A BIZOTTSÁG 15/2007/EK IRÁNYELVE

a gépjárművek kiálló részeivel kapcsolatos 74/483/EGK tanácsi irányelv I. mellékletének a műszaki fejlődéshez történő hozzáigazítás érdekében történő módosításáról

1. ábra

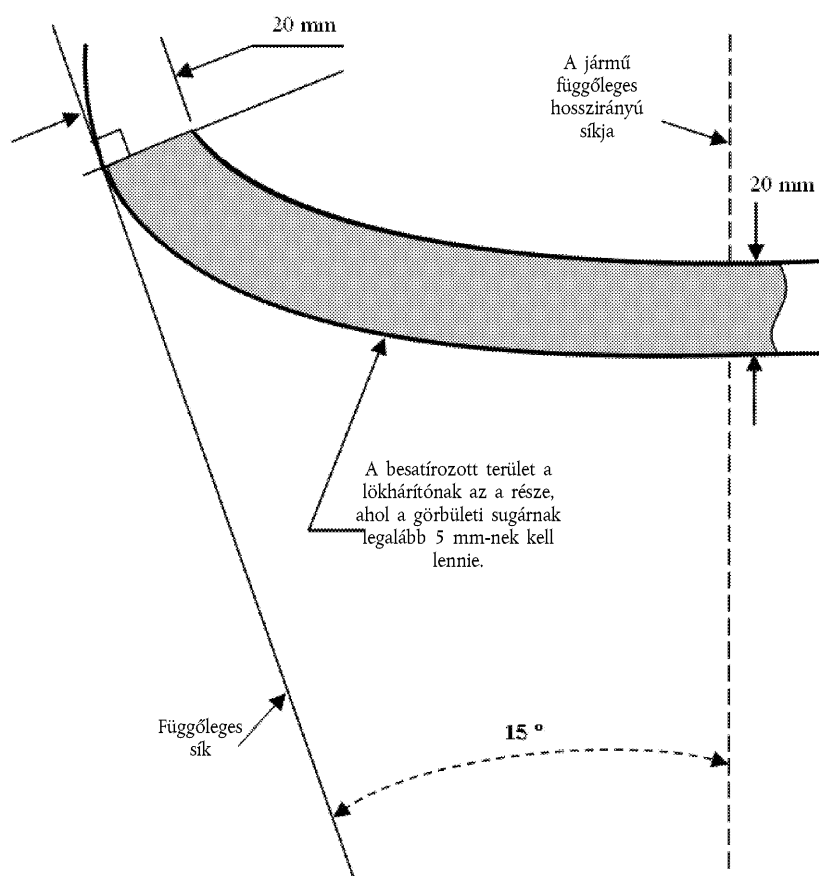
A 74/483/EGK irányelv I. melléklete 6.5.2. pontja helyébe az alábbi szöveg lép:

„6.5.2. Ha az első vagy hátsó lökhárító vonala felülnézetben egybeesik a jármű kontúrvonalával, és a lökhárító szilárd felületre van rögzítve, akkor a kontúrvonal és az azt követő és attól mindenütt 20 mm távolságra lévő pontok által képzett, a kontúrban belül lévő vonal között e felület görbületi sugarának legalább 5 mm-nek kell lennie. A lökhárítók többi részére legalább 2,5 mm görbületi sugar érvényes.

Ez a rendelkezés a lökhárítók azon részére alkalmazandó, amely a kontúrvonalnak a jármű hosszirányú függőleges szimmetriasíkjával 15 fokos szöget bezáró két függőleges érintősíkjá közé esik (lásd az 1. ábrát).
